자동차 및 자동차부품의 성능과 기준에 관한 규칙 일부개정령안

별표 5의36 제2호가목을 다음과 같이 한다.

가. 번호판 시험판의 규격 및 휘도 측정점

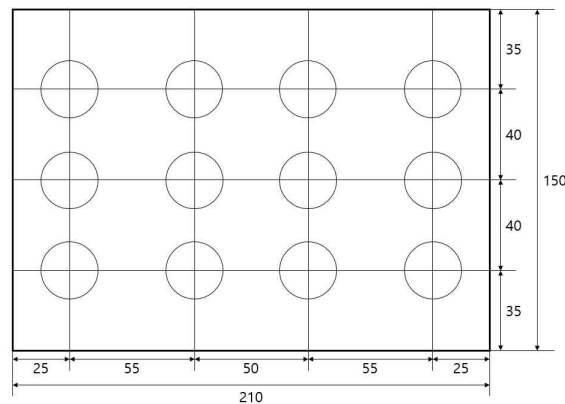
이륜자동차번호판의 시인성을 개선하기 위하여 이륜자동차번호 체계를 개편하고 이륜자동차 번호판 크기를 확대함에 따라, 변경된 번호판 크기에 맞게 이륜자동차 번호등의 휘도기준을 변경하려는 것임.

1. 단위: 밀리미터
2. ○: 휘도 측정점(지름 25밀리미터)
